Powiat Wrocławski

Nr sprawy: SP.ZP.272.2.2021.II.ORM

INFORMACJA O ZAPYTANIACH I WYJAŚNIENIACH DOTYCZĄCYCH TREŚCI WARUNKÓW ZAMÓWIENIA

Zamawiający – **Powiat Wrocławski reprezentowany przez Zarząd Powiatu Wrocławskiego**, informuje, że w dniu 05.03.2021 r., wpłynęły przedstawione poniżej pytania dotyczące treści Specyfikacji Warunków Zamówienia (SWZ) w postępowaniu o udzielenie zamówienia publicznego na realizację zamówienia pn.: **Rozbudowa budynku Starostwa Powiatowego we Wrocławiu, wraz z przebudową istniejącego budynku, infrastrukturą techniczną i zagospodarowaniem terenu, na terenie siedziby Starostwa Powiatu Wrocławskiego we Wrocławiu.**

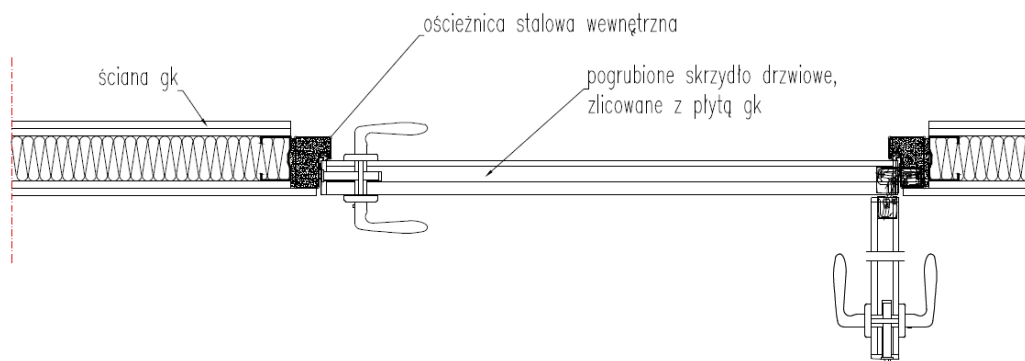
W zestawieniu drzwi wewnętrznych-drewnianych napisane jest, że należy zastosować ościeżnice stalowe bezprzylgowe regulowane. Czy są Państwo pewni takiego rozwiązania? Gdyż żaden z renomowanych producentów nie produkuje takich ościeżnic w opcji "odwrotna przylga"

Poza tym nad drzwiami ma być fornirowany panel sięgający sufitu podwieszanego, w opcji ościeżnic stalowych będzie to wyglądało mało estetycznie. Naszą propozycją jest zastosowanie ościeżnic regulowanych drewnianych. Czy Zamawiający skłania się ku takiemu rozwiązaniu?

W zestawieniu do drzwi z przeciwp przylgą wpisana została ościeżnica stalowa wewnętrzna. W przypadku występowania drzwi bezprzylgowych w ścianie gk należy jedną płytę gk wyprowadzić na ościeżnicę w celu jej ukrycia, jak poniżej (skonsultować z dobranym producentem). Skrzydło, w zależności od wybranego producenta, może zostać pogrubione w celu zlicowania z płytą gk. Detal nr 2 poniżej.

DETAL NR 2
